# CAAC 适 航 指 令

编号: CAD2012-S092-02

一. 标题: 修改飞行手册(RFMs)

本指令适用在中华人民共和国注册的S-92A型系列直升机。

Figure 1. Cat 'A' Takeoff and Landing Gross Weight

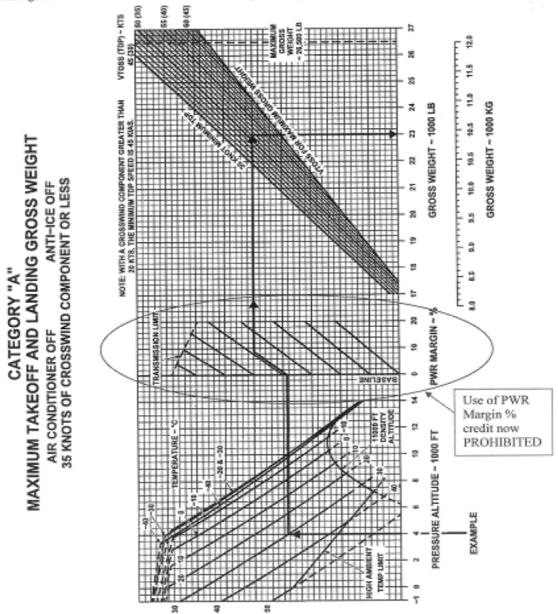
B、如果飞行手册(RFM)已经包含了附表1所列的适当的改版、正确的性能图、没有本指令图1圆圈区域描绘的性能保证,那么本指令A段要求的操作限制则不需要插入飞行手册(RFMs)。

针对本指令B段的关注:之前RFM的改版允许可以采用本指令图1圆圈区域描绘的规定的发动机功率裕度之上的部分。

A、在本指令生效后的90天之内,将下述限制"不许使用规定的发

动机动力裕度上部分的性能保证"插入旋翼机飞行手册(RFMs)SA S92A-RFM-002, -003, -004, -005, 和-006, 重量限制, 段落1, 章节 1的操作限制部分。
